図面・計画書添付書

椙山女学園　星が丘キャンパス大学会館食堂リニューアル工事

天井・壁 吸音ルーバー製作図

東側 ﾙｰﾊﾞｰ 断面図 1/5

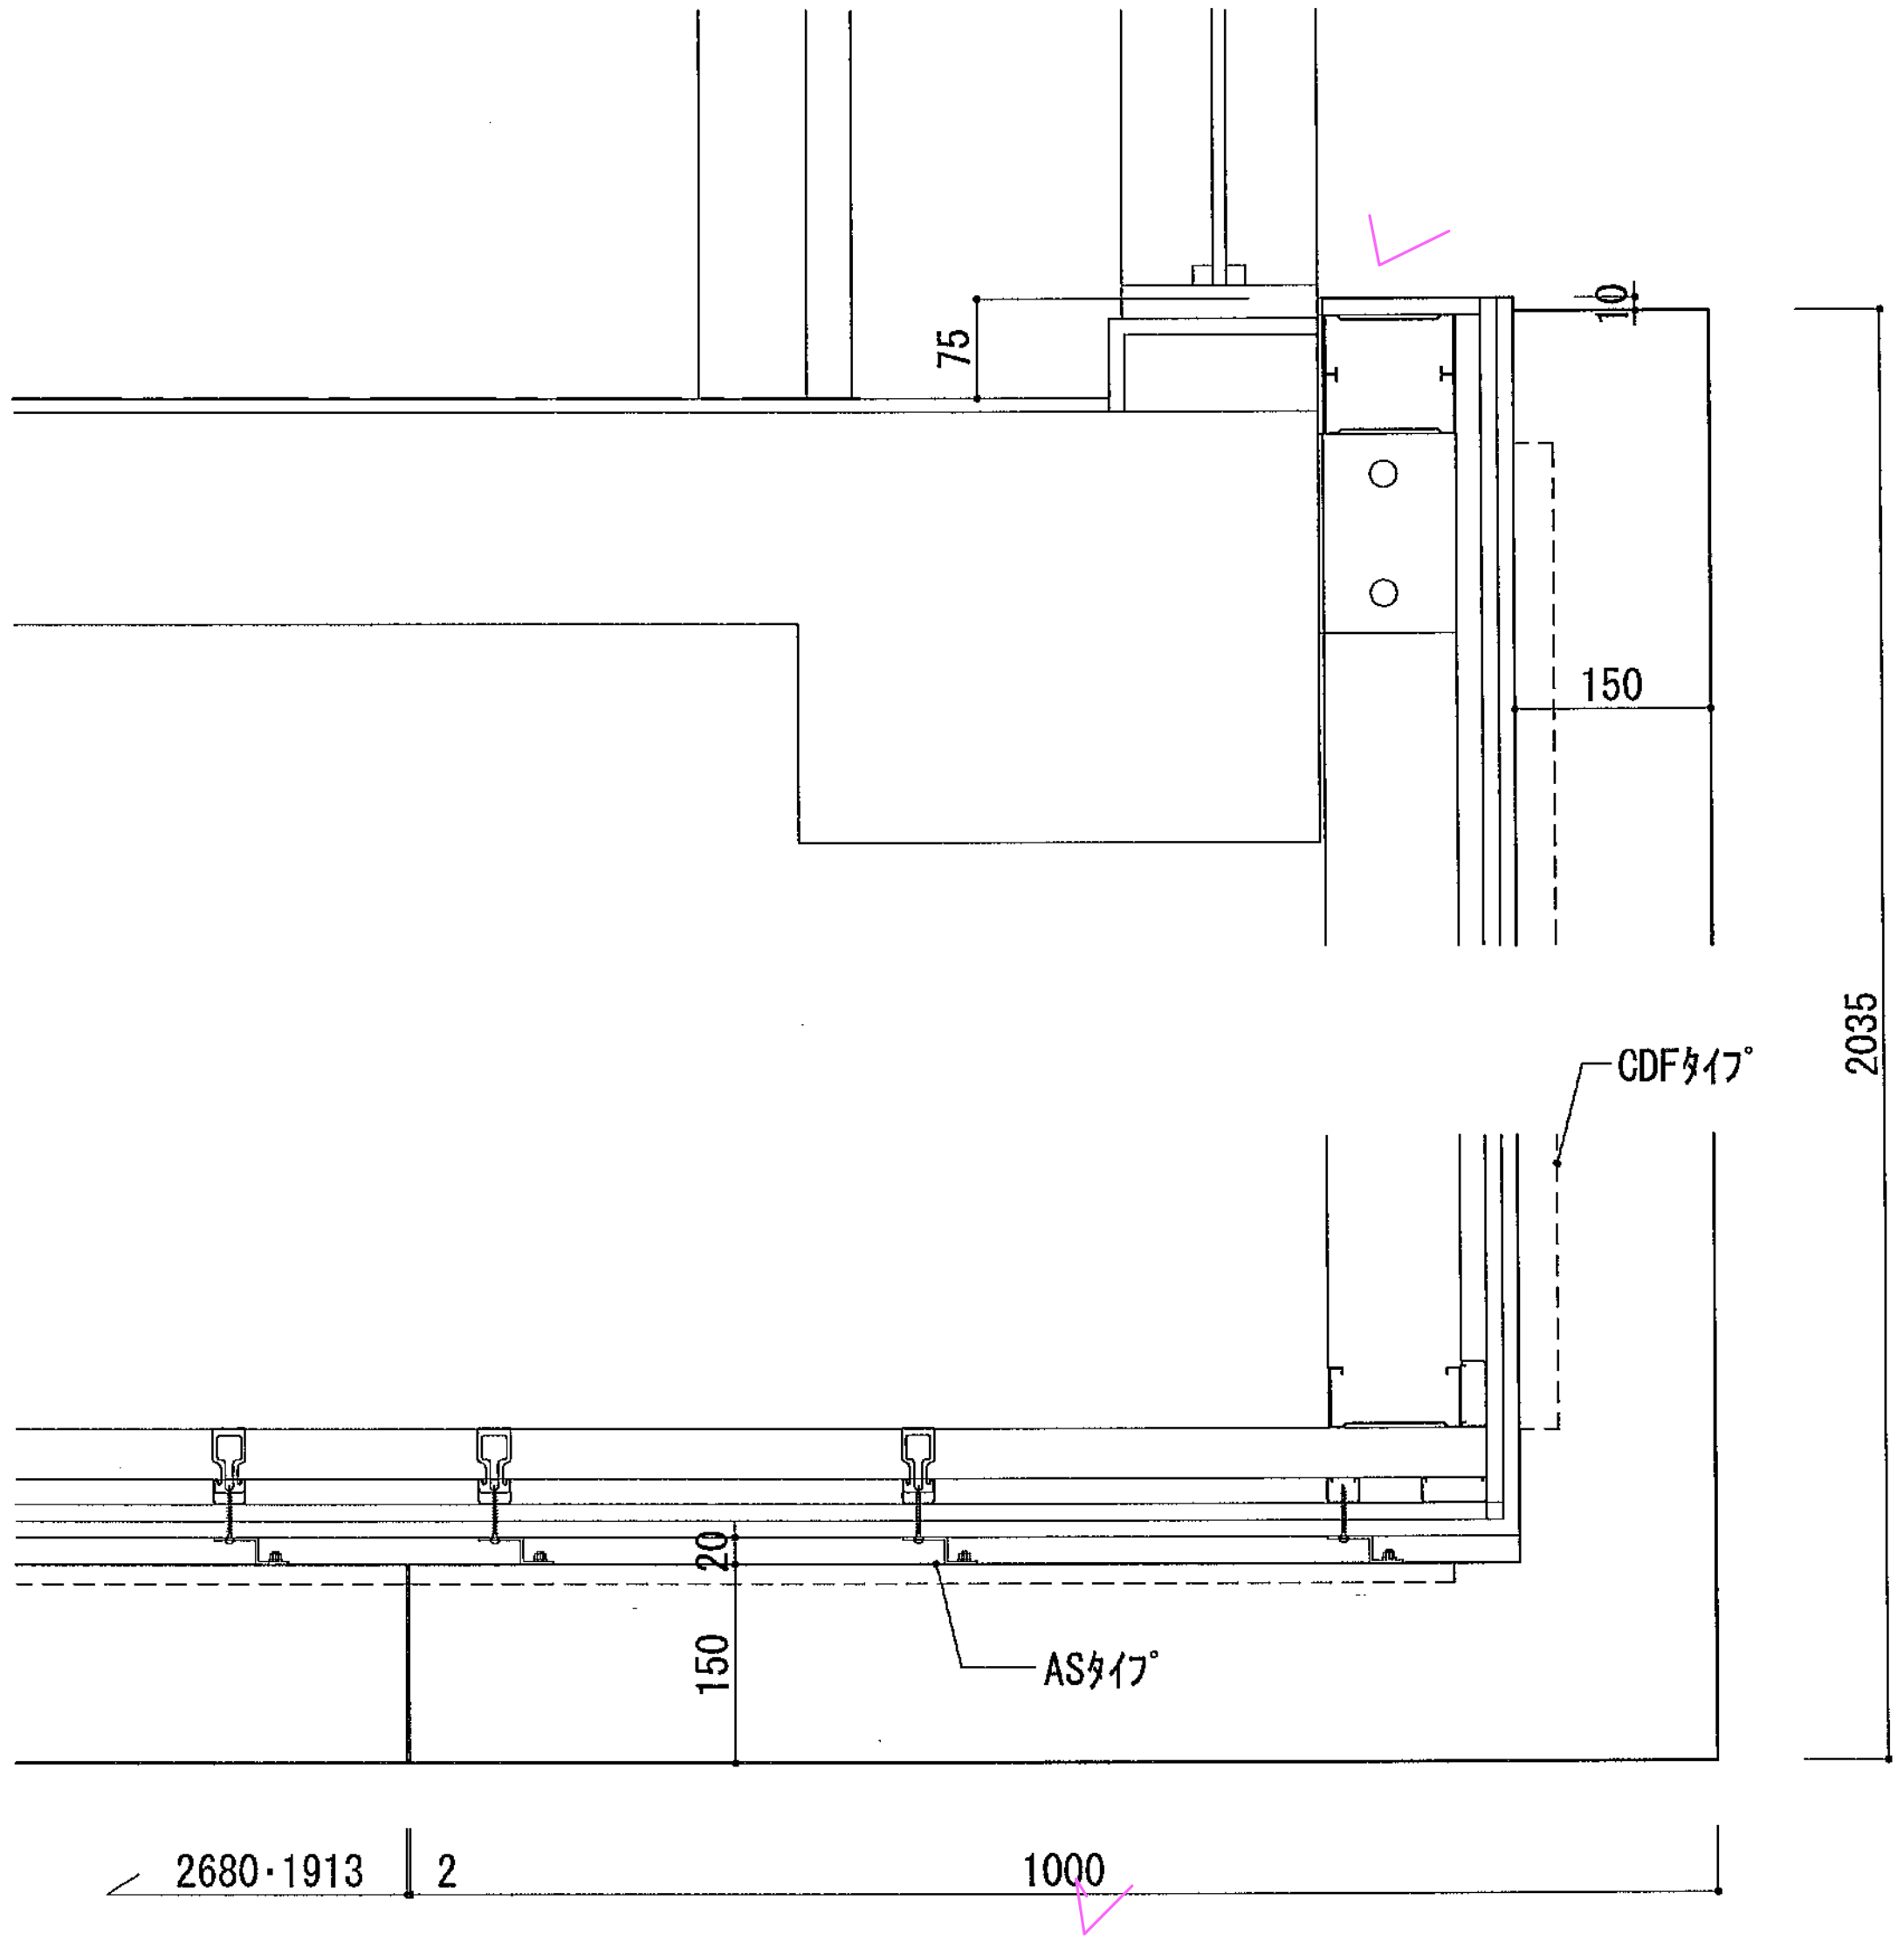
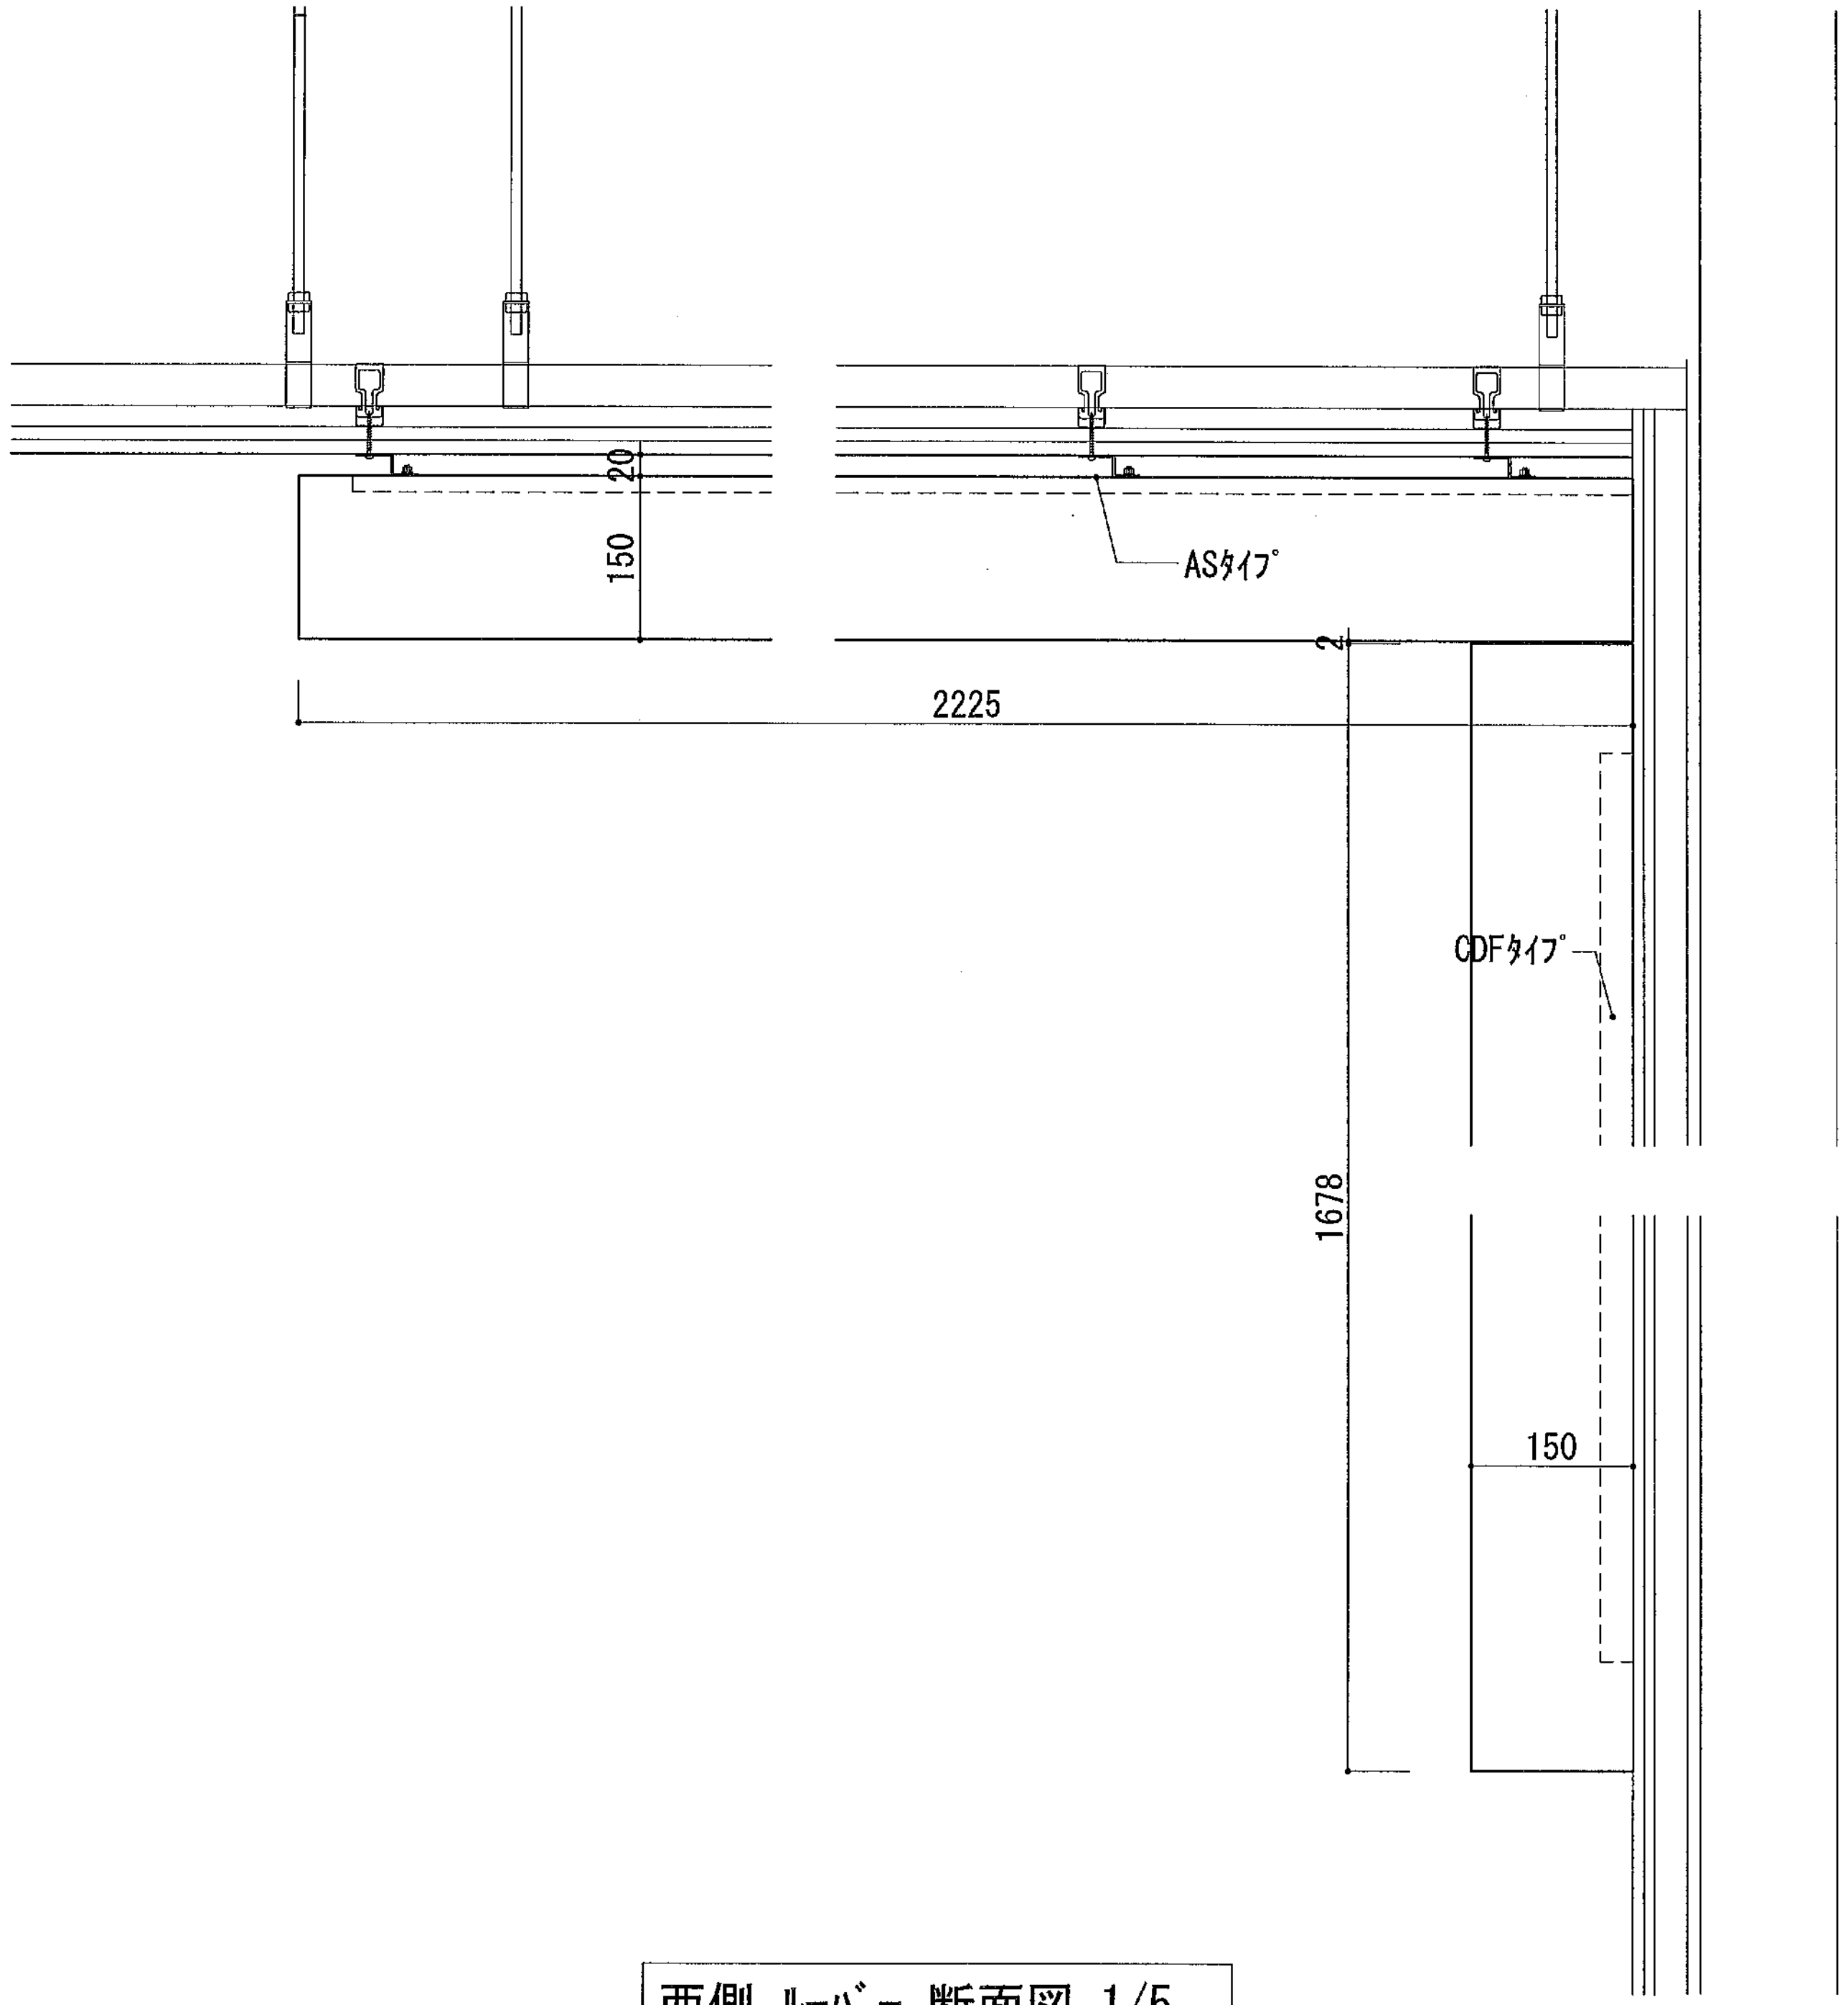
ボルトのゆるみ止め
方法記載.

to MIDIC
天井下地、使い分けは？
